Projekt	PSP-Element	Funktion/Thema	Komponente	Baugruppe	Aufgabe	UA	Lfd. Nr.	Rev.	Blatt: 1
NAAN	NNNNNNNNNN	NNAAANN	AANNNA	AANN	AAAA	AA	NNNN	NN	
9KE	25232				EA	RZ	0003	00	Stand: 03.11.2022

Titel der Unterlage:
ZUSAMMENFASSENDE ERGEBNISDARSTELLUNG BRANDSCHUTZ ZUR PHASE 2 DER ÜSIKO
TEIL 1

Anhang 1: Lage der brandtechnisch zu untersuchenden Grubenräume (Darstellung Infrastrukturbereich 2. Sohle) [8].

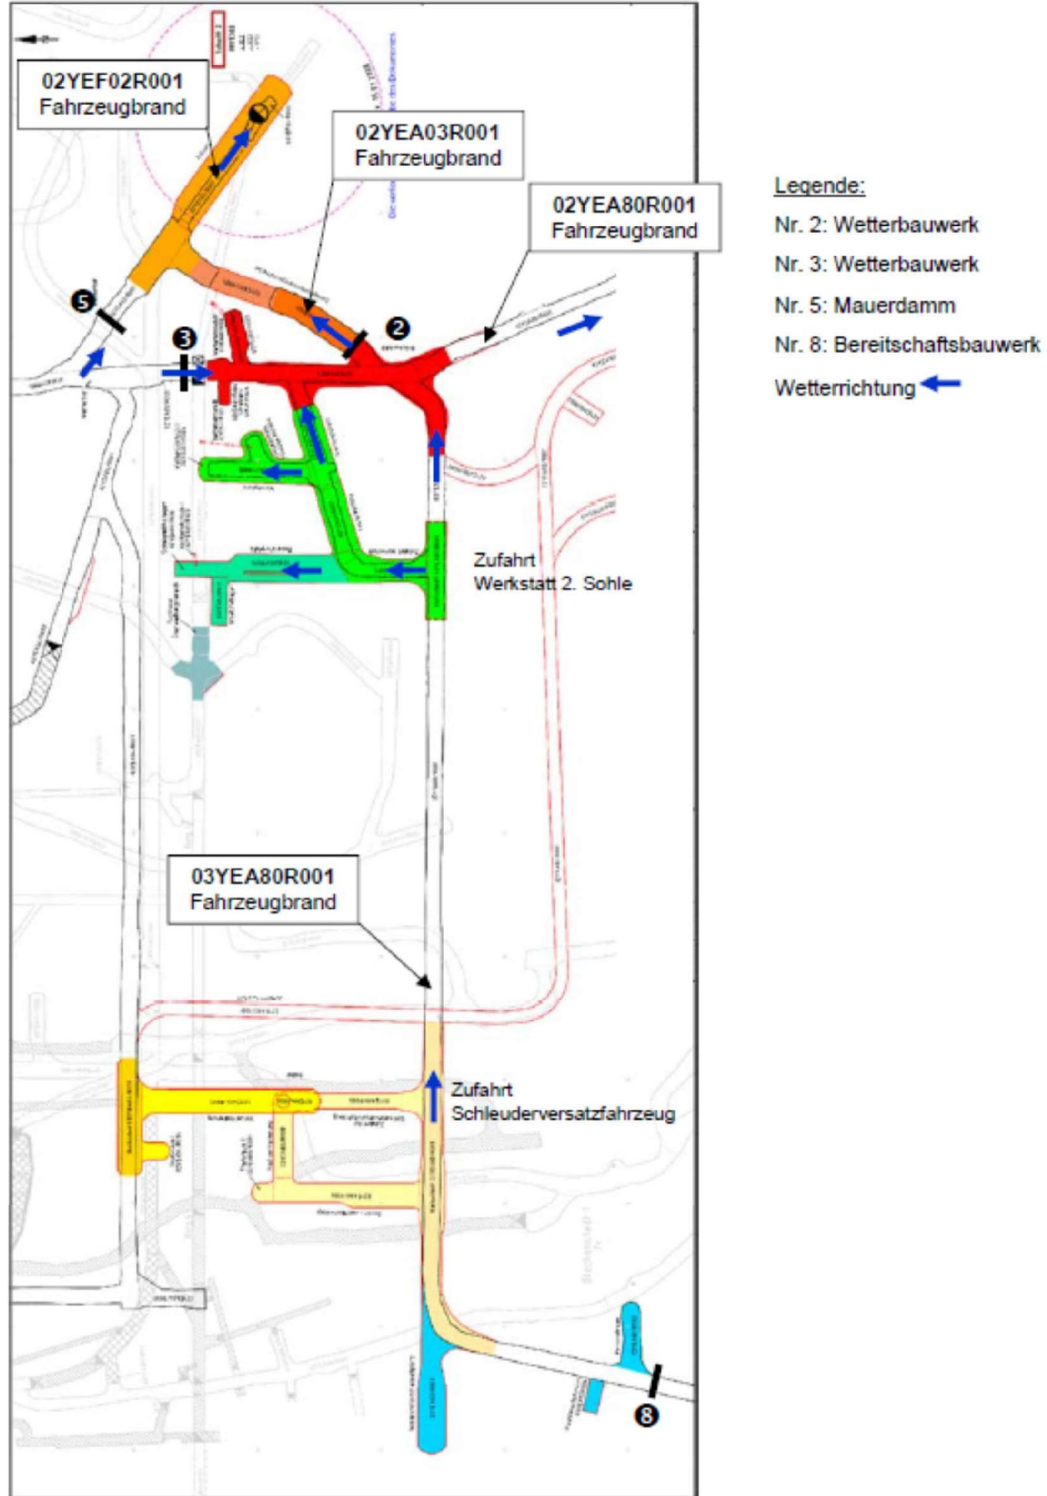
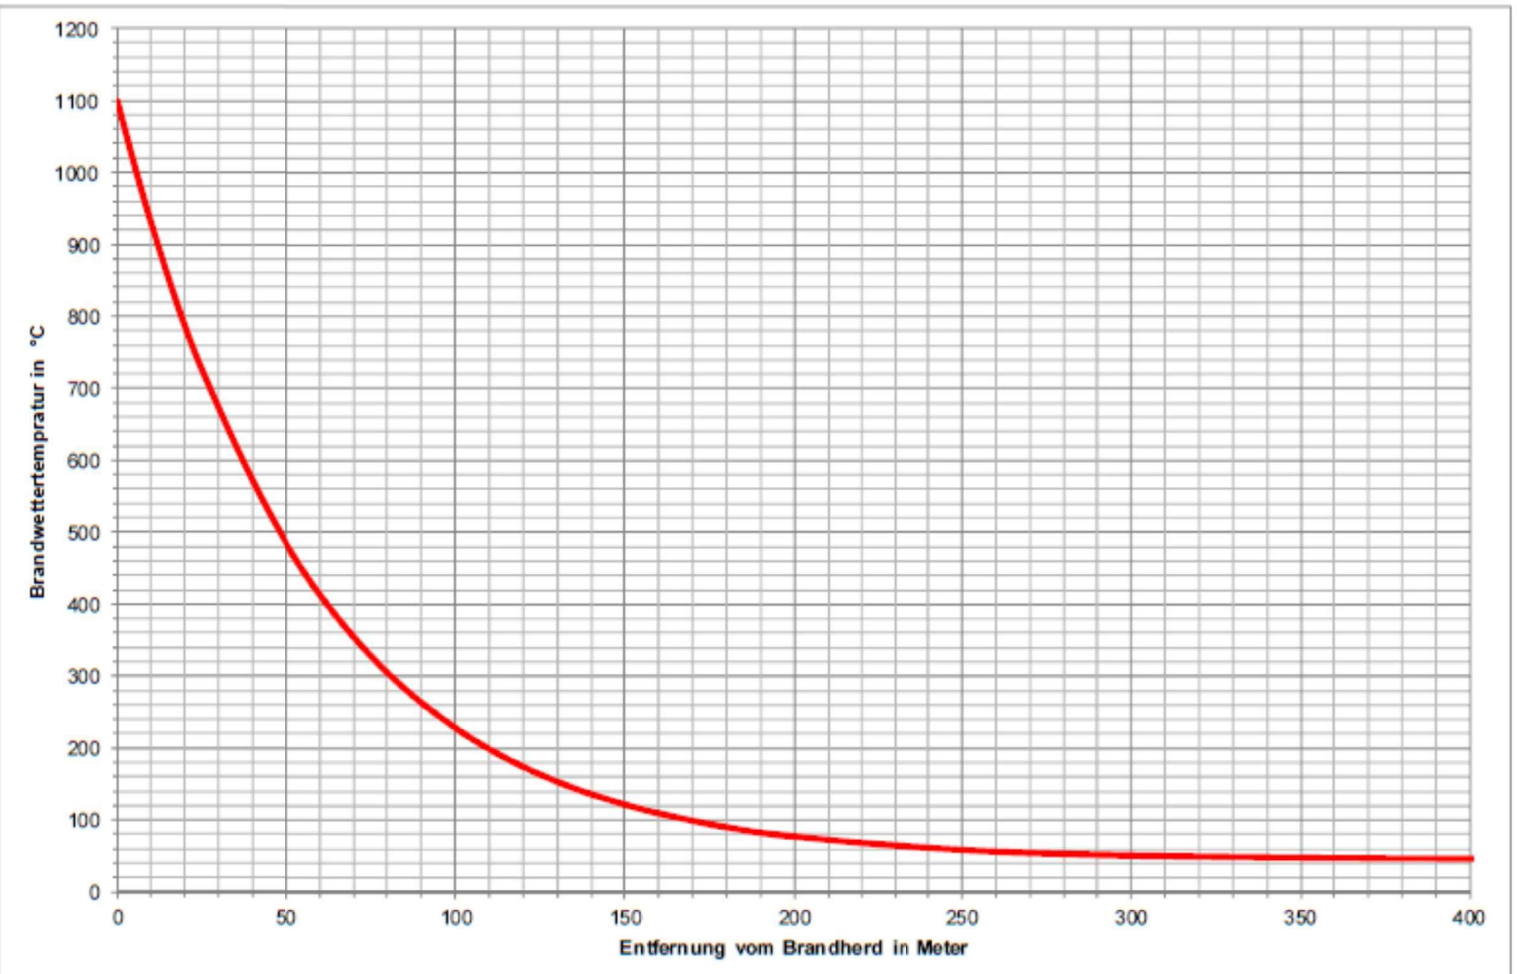
Hinweis 7: „Aus der Unterlage Planung Grubengebäude geht hervor, dass Rampen und Berge mit Neigungen von 12 % vorhanden sind. In den Unterlagen ist auf ein Forschungsvorhaben der Versuchsgrubengesellschaft zur Beeinflussung der Bewetterung durch Brandereignisse hingewiesen. Hierbei wird der Brand eines dieselpetriebenen Fahrzeuges mit der Brandlast 300 l Dieselpkraftstoff, 400 l Öl und 1.700 kg Feststoffen unterstellt. Sollte im Rahmen der Herleitung des Ereignisses Kollision von zwei Fahrzeugen von einem Ereignis auszugehen sein, bei dem beide Fahrzeuge in Brand geraten, ist es sinnvoll, die Auswirkungen des zu unterstellenden Brandereignisses auf die Wetterführung neu zu berechnen.“

Um auch in der zukünftigen Endlagersituation eine ausreichend große Druckdifferenz zwischen Überwachungs- und Kontrollbereich zu erreichen, hat sich für zwei der geplanten Abwetterbauwerke nach den Berechnungen die Notwendigkeit einer Standortänderung ergeben. Diese Änderungen haben keine Auswirkungen und führen zu keinen Modifikationen der Sicherheitsanalysen.

Grundsätzlich sind zu diesem Punkt keine Modifikationen von Anlagen, Betriebsweisen oder Sicherheitsmaßnahmen erforderlich.
